## 新竹縣政府工程查核代表照片表

拍攝日期：113.03.19

工程名稱：新竹縣竹北市博愛國民小學非營利幼兒園園舍興建工程採購案

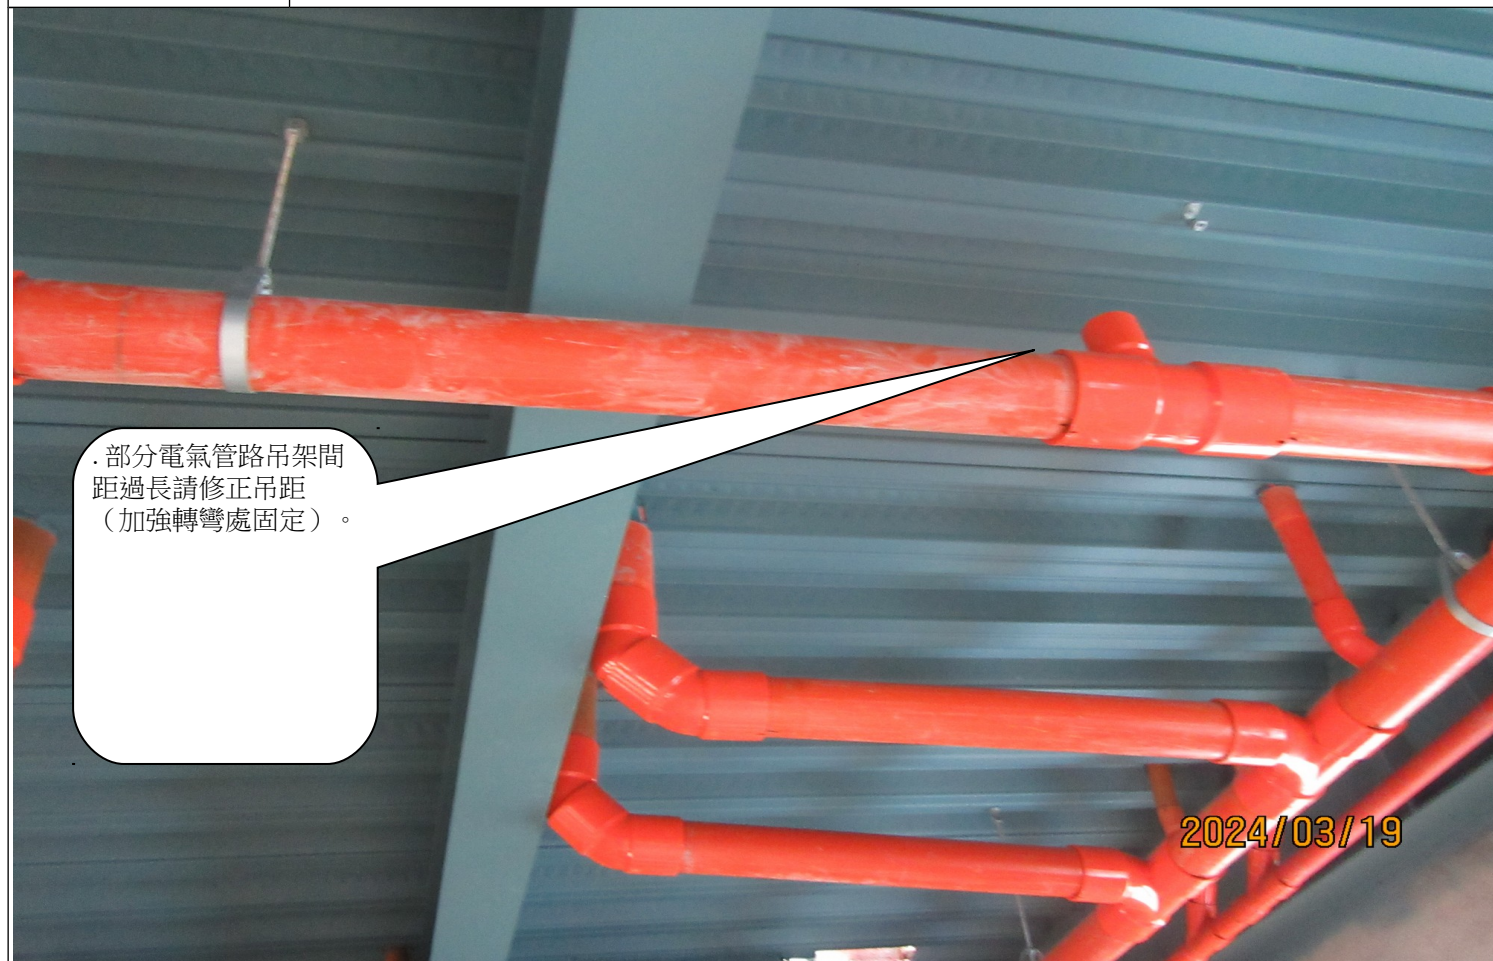
露台女兒牆及牆面未設泛水，不利防水層之施作；請先繪製施工大樣圖，經監造同意後再進行施作。

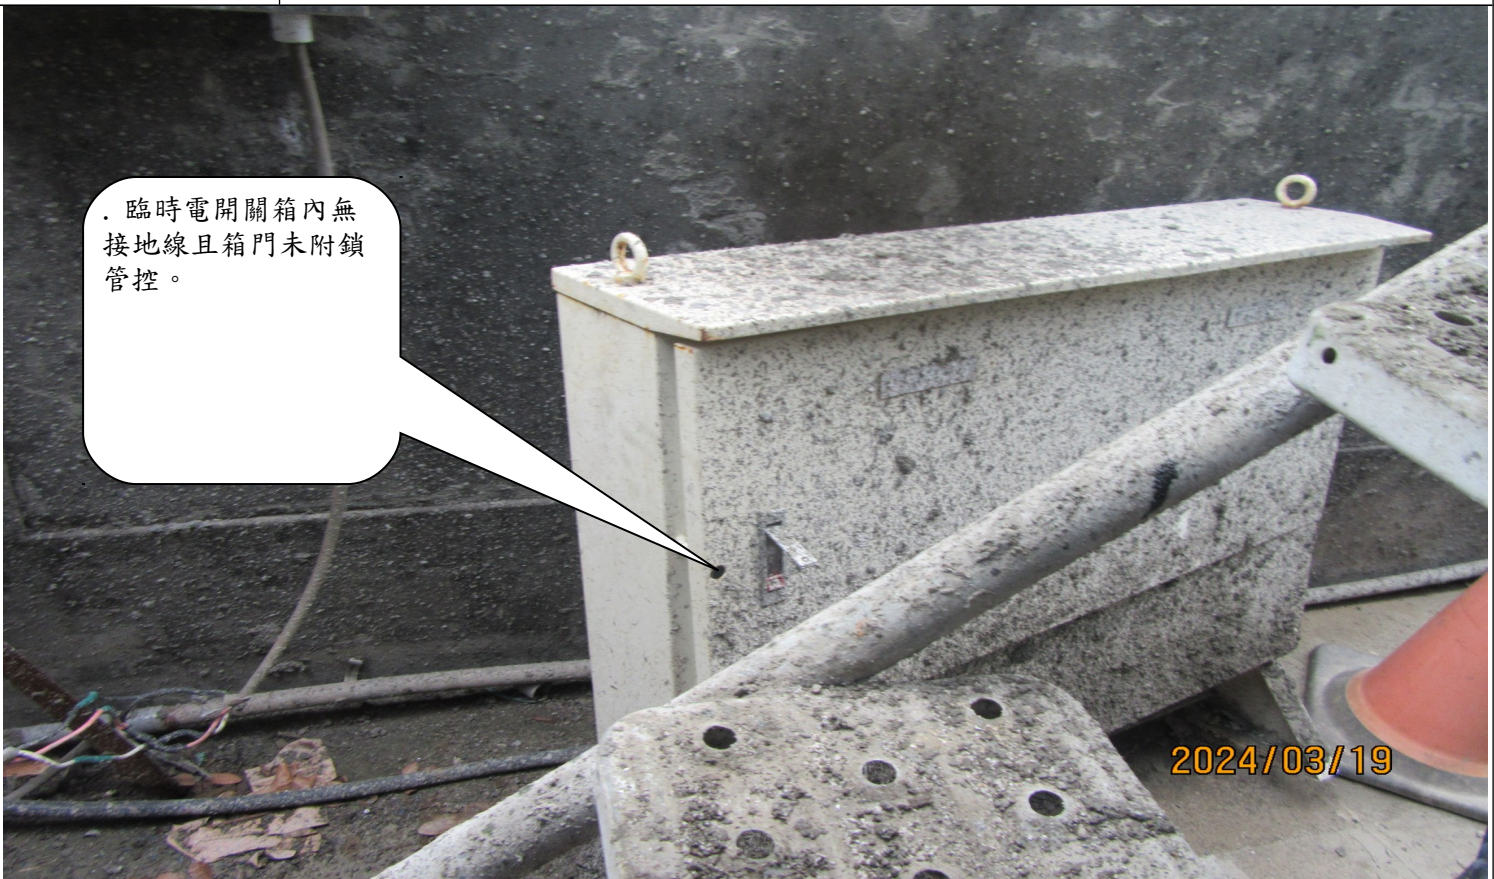
給排水預管留路，部份管口以塑膠布保護，容易脫落，請以管帽覆蓋。

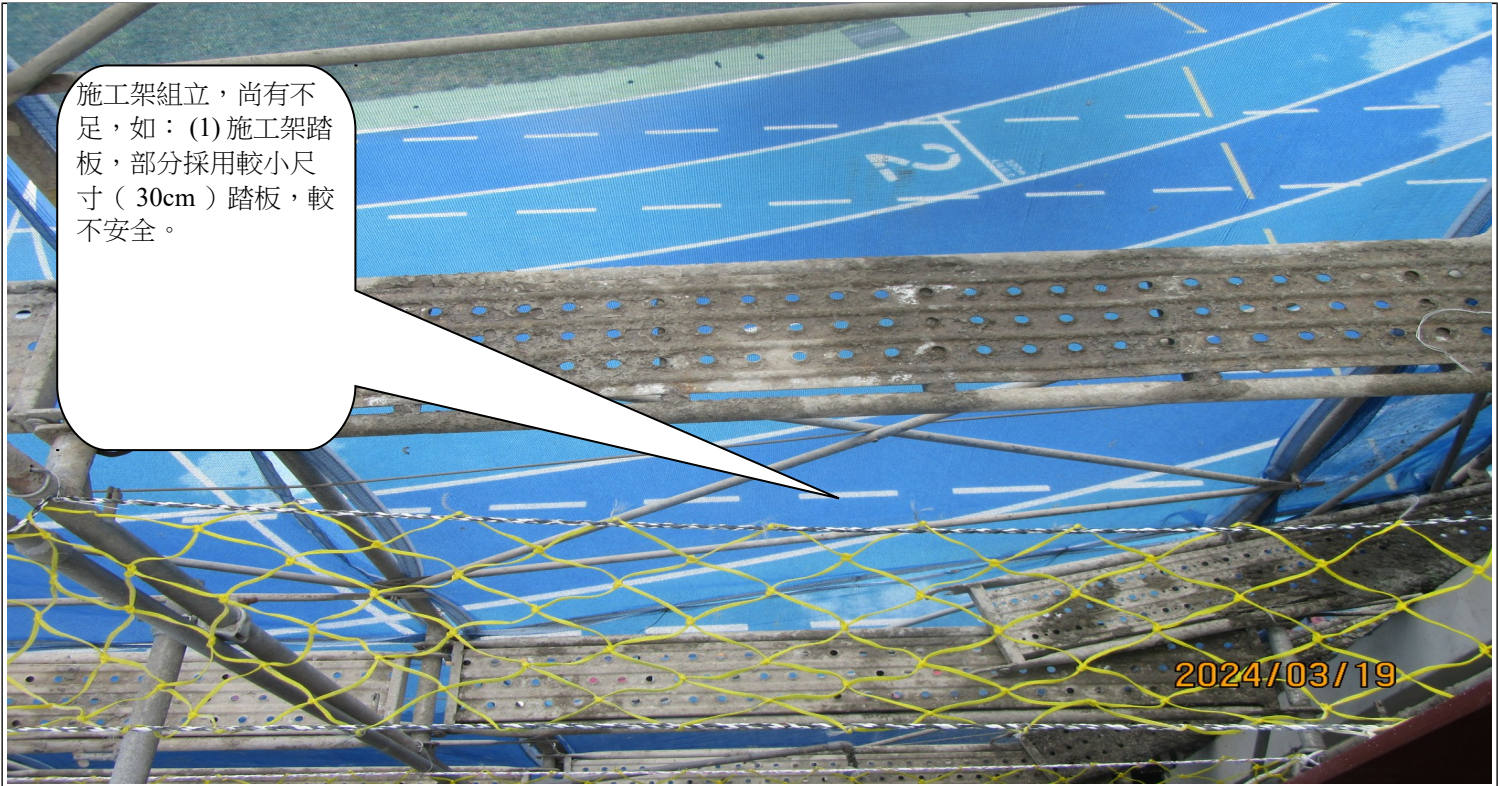
| 說明 | 施工架組立，尚有不足，如：(1)施工架踏板，部分採用較小尺寸（30cm）踏板，較不安全。 |

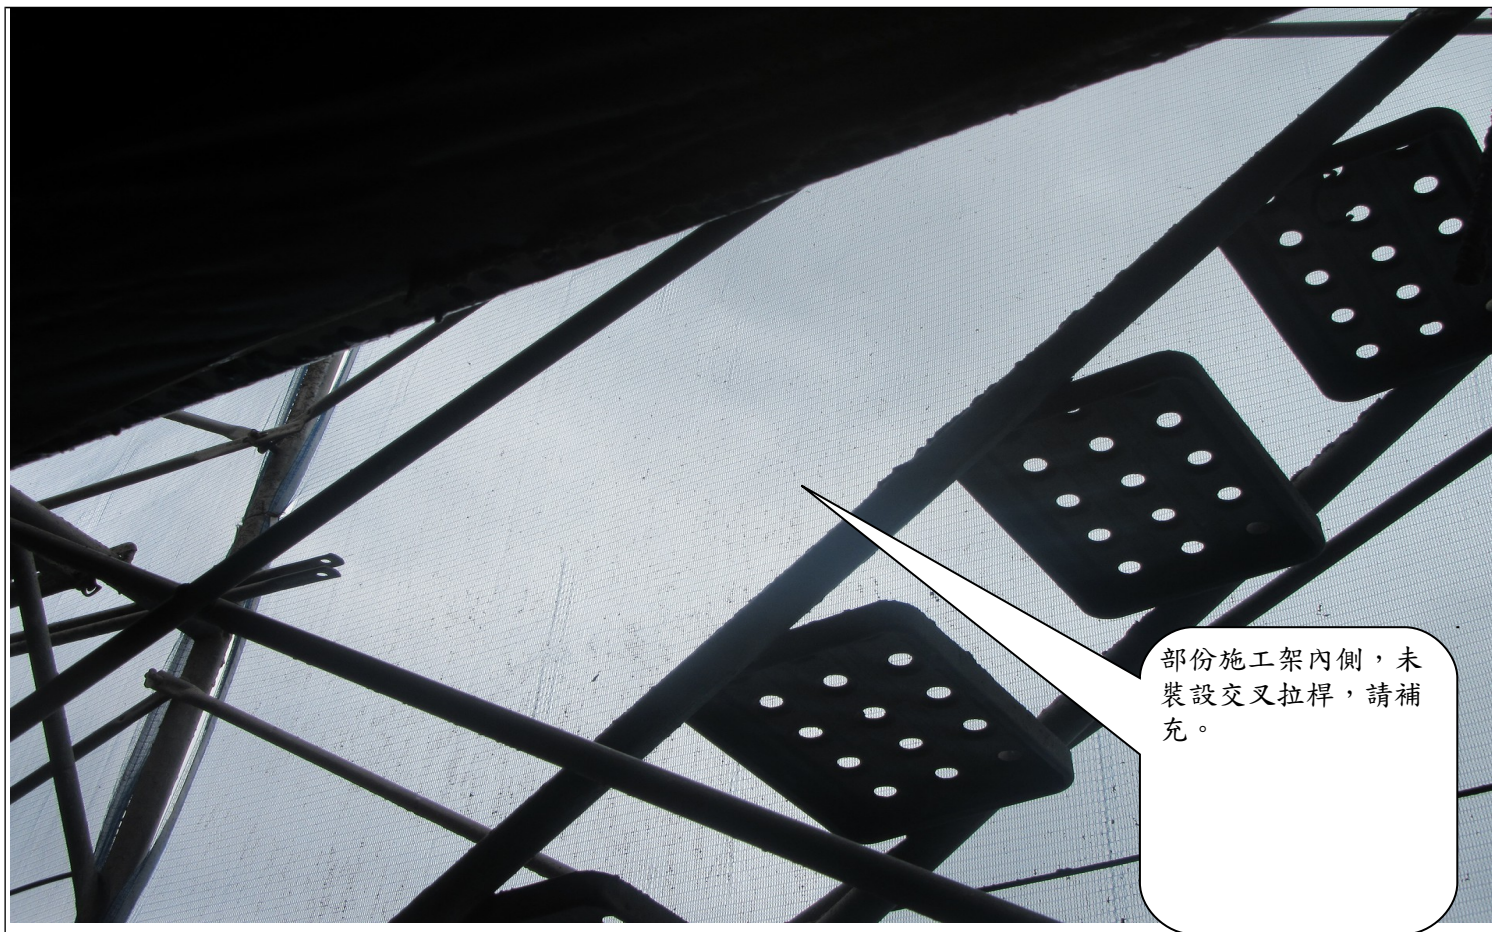
部份施工架內側，未裝設交叉拉桿，請補充。
